改善箇所説明図

基準不適合発生箇所

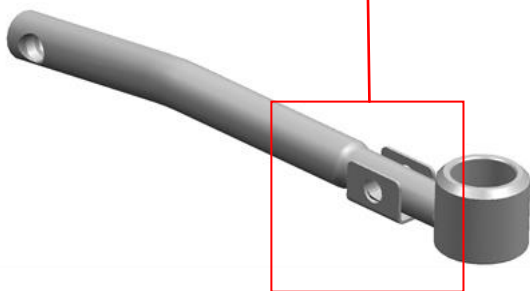
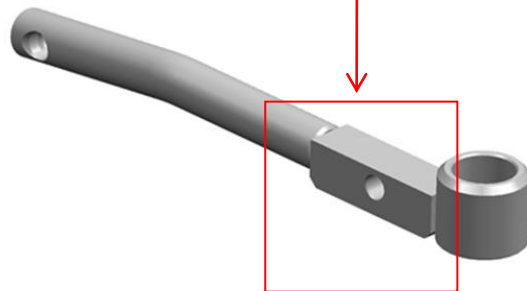
マニュアルトランスミッション仕様車において、ギヤシフトリヤシャフトの強度が不足しているものがある。そのため、シフト操作を繰り返すと、ギヤシフトリヤシャフトに亀裂が入り、そのまま使用を続けるとギヤシフトリヤシャフトが折損し、最悪の場合、変速操作ができなくなり走行不能となるおそれがある。

ギヤシフトリヤシャフトの
形状を変更する

全車両、ギヤシフトリヤシャフトを対策品に交換する。

識別：ID プレートに青色のシールを貼付する。
